Projet industriel

Synthèse des plans projets et remarques

Impacts visuels rapprochés

PROJET AGRICOLE

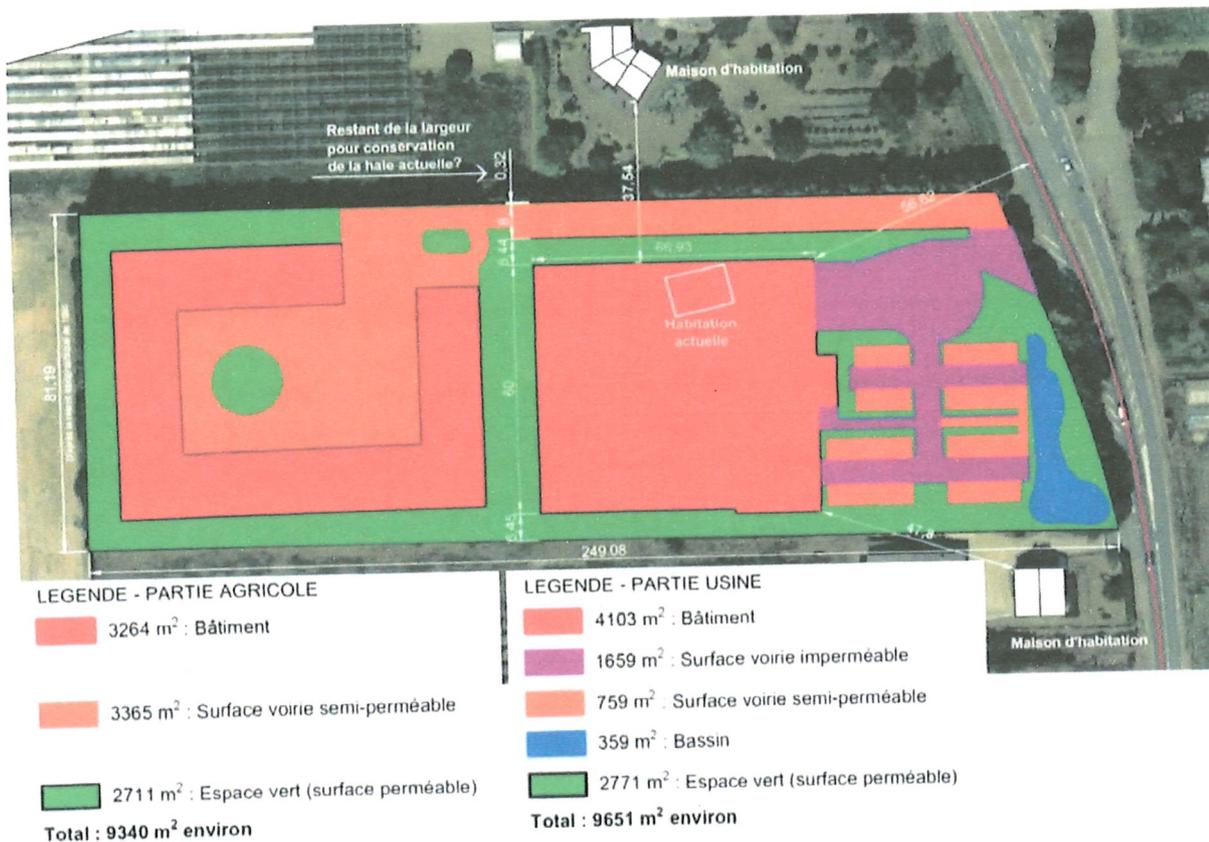
Le système de récupération des eaux de pluie ainsi que celui de l'assainissement n'est pas représenté. Vu les surfaces non plantées disponibles, cela paraît compliqué à réaliser.

« L'accès à la ferme s'effectuera par la RD30 par une voie de plus de 8 m de large. » D'après le plan l'allée sera en stabilisé et la cour gravillonnée.

Cette voie en stabilisé n'est, à mon avis, pas adaptée à un passage répété de véhicules lourds et des tracteurs et je ne parle pas de la cour gravillonnée qui va se faire « labourer » par les manœuvres des camions et des tracteurs. De plus, ce revêtement ne permettra pas la manutention de palettes, ni de Rolls dans la cour. Rappelons encore que l'accès sur la RD30 est très dangereux vu le manque de visibilité et la vitesse limitée des engins agricoles et des véhicules de l'usine devant s'insérer dans la circulation.

Plan 1 : Plan de synthèse des 2 projets.

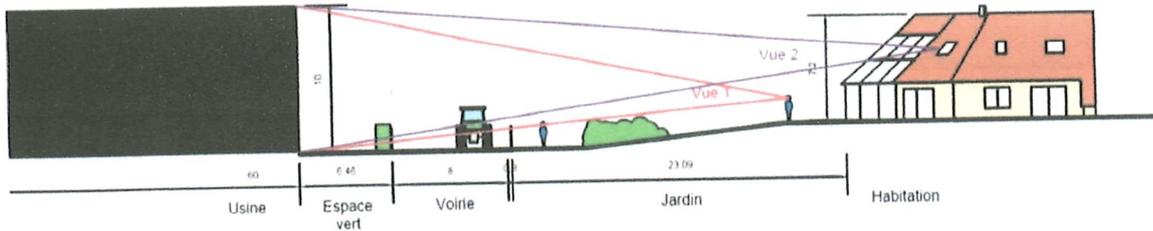
L'examen des plans ci-dessus montre l'importance des zones imperméabilisées et semi-imperméabilisées sur les deux parcelles. Au total, d'après les plans fournis, les deux projets cumulent environ :

- 9 026 m² de surfaces imperméables (bâtiments et voiries en enrobé), soit 47,52% du site.
- 4 124 m² de surfaces semi-perméables (dont gravillons et stabilisés qui finiront par être remplacés par de l'enrobé, car inadapté à l'usage de la ferme), soit 21,71% du site.
- 359 m² de bassin (dont la profondeur n'est pas indiquée), soit 1,89% du site.
- 5 485 m² d'espaces verts, soit 28,88% du site.

Les surfaces présentant un fort phénomène de ruissellement sont donc très importantes (13 150 m²) et risquent d'être augmentées à 65,23% du site dans le futur par la transformation des voiries « semi-perméables » de la ferme en voiries imperméables. La surface nouvellement imperméabilisée étant supérieure à 1ha, le projet devra être soumis à une autorisation relative à la « loi sur l'eau ». Dans ce cas, la réglementation impose de traiter au moins les eaux des petites et moyennes pluies à la parcelle sur ce type de zone, afin de limiter le ruissellement par temporisation. Dans le cas présent, le bassin se trouvera en dessous des fossés de la route départementale. Aucun dispositif de surverse n'est donc possible. Les pluies décennales devront donc être traitées à la parcelle, sur un sol probablement argileux, donc peu perméable (les parcelles contiguës à ce niveau

étant très argileuses). Une profondeur importante du bassin est limitée par la présence à proximité de la RD30 dont la structure pourrait être endommagée. L'élargissement de la surface du bassin paraît difficile du fait de l'occupation déjà dense de la parcelle. Nous sommes donc curieux de connaître l'avis de la police de l'eau à ce sujet et les dispositifs pouvant limiter le ruissellement potentiel sur les parcelles voisines.
